# ÄNDERUNG AN DEN LAUFROLLEN EINIGER SPANNARME FÜR DEN NEBENAGGREGATETRIEB

TECHNISCHE INFO NR. 1035

Bild 1: Detailansicht der Laufrollen in der bisherigen Ausführung (links) und der neuen Ausführung (rechts)

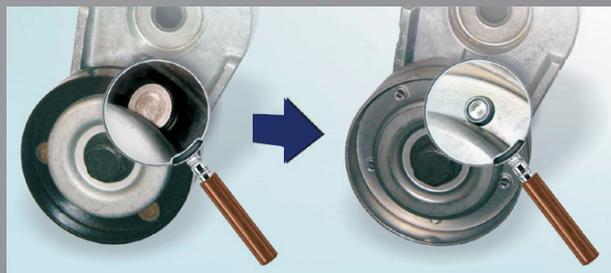
Die Unterschiede sind, wie auch im Bild 1 dargestellt, zum einen die Beschichtung (früher schwarz, jetzt metall) und zum anderen die Verbindung beider Laufbahnhälften (früher genietet, jetzt getoxt).

In der Umstellungsphase kann es zu Mischbeständen der beiden Ausführungen kommen. Beide Versionen entsprechen den technischen Anforderungen und können uneingeschränkt für die in den Katalogmedien angegebenen Fahrzeuge verwendet werden.
